市町村長からのご意見とその対応の方向性について

茨城県

① : 処分場:コンクリート製の遮断型構造(その4)

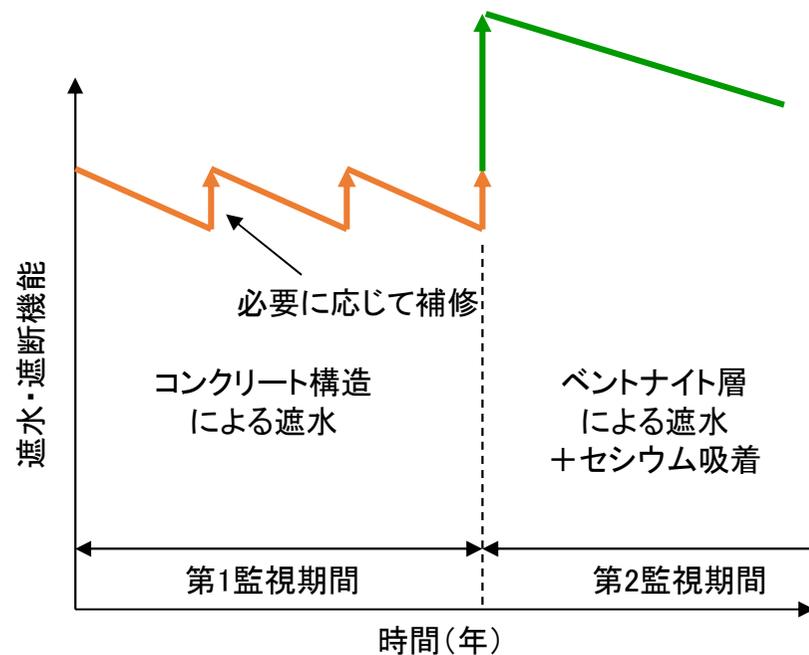
意見の概要	対応の方向性
<p>5 改めて定める評価基準は、前基準を踏襲するのか、新たな基準とするのか、方向性を伺いたい。また、評価結果を開示する考えはあるか。</p>	<p>これまで前政権により進めてきた選定プロセスを検証し、自治体との意見交換等を重視した選定プロセスに大幅に見直すことといたしました。 新たな選定手順、評価項目、評価基準については、有識者会議でご議論いただいた内容を市町村長会議で説明させていただき、皆様のご意見をうかがって環境省が責任を持って決定していきます。 また、候補地の選定評価結果を開示するとともに、どこの段階でどうするかについては、市町村長会議にて相談します。</p>
<p>6 【施設の構造・安全性等について】 処分場における監視体制、情報公開、事故時の対応等を示すべきである。</p>	<p>処分場では、万一何らかの変化があればいち早く察知して対処可能とするため、埋立期間中から継続して空間線量や地下水のモニタリングを実施します。 埋立終了後の数十年間は、第1監視期間として、管理点検廊から直接目視によりコンクリート建造物の健全性を確認するとともに、敷地境界の空間線量が十分低い状態であることを確認します。なお、監視期間の移行時期については、放射性セシウム濃度、コンクリート建造物の耐久性等からみて、有識者会議の意見を聞いて判断してまいります。</p>
<p>7 いくら安全と説明しても、原発事故により安全に対する信頼性が損なわれており、市民の合意形成は困難。その信頼を回復する為、第三者機関での監視体制なども検討すべき。</p>	<p>その後、コンクリートの劣化を想定した場合であっても放射性セシウムの漏出を防止できるベントナイト混合土の充填に切り替え、第2監視期間として、引き続き、敷地周辺の地下水等のモニタリングを適切に行い、その結果を公表、管理していきます。</p>
<p>8 処分場ではどのくらいの管理期間を考えているのか。</p>	<p>なお、万が一、建造物が破損し放射性物質の漏洩があったとしても、敷地内各所でのモニタリング(監視)により即座に異常を察知し、新たな遮水壁の設置等の対策を講じることで、敷地外への影響を防止します。 また、具体的な監視体制や情報公開方法については、地域の安全・安心確保の観点から市町村長会議の場において皆様方ともよく相談させていただきたいと考えています。 (添付図参照)</p>

- ◆コンクリートの耐久性を持続させるため、**コンクリート壁体の内外面には腐食防止対策**を講じます。
- ◆腐食防止対策としては、エポキシ樹脂塗装、FRP防食ライニング、シートライニング等の施工を想定しています。
- ◆鉄筋には耐腐食性の高いものを使用します。
